Dodatečné informace č. 4 k zadávacím podmínkám

Zakázka: **Přístavba a rekonstrukce stávajícího ubytovacího objektu „A“ Domova důchodců Černožice**

Zadavatel: Královéhradecký kraj, Pivovarské náměstí 1245, 500 03 Hradec Králové

Dotaz č. 17:

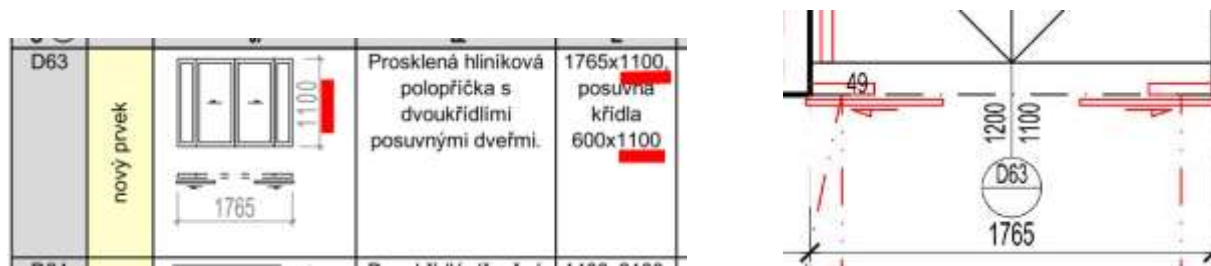
Prosím o upřesnění kamenného obkladu venkovního schodiště (materiál, síla nástupnice)

Venkovní schodiště bude obloženo mrazuvzdornou pískovcovou dlažbou s protiskluzovou povrchovou úpravou. Barva kamene bude mít nádech do červená. Tloušťka alespoň 25 mm.
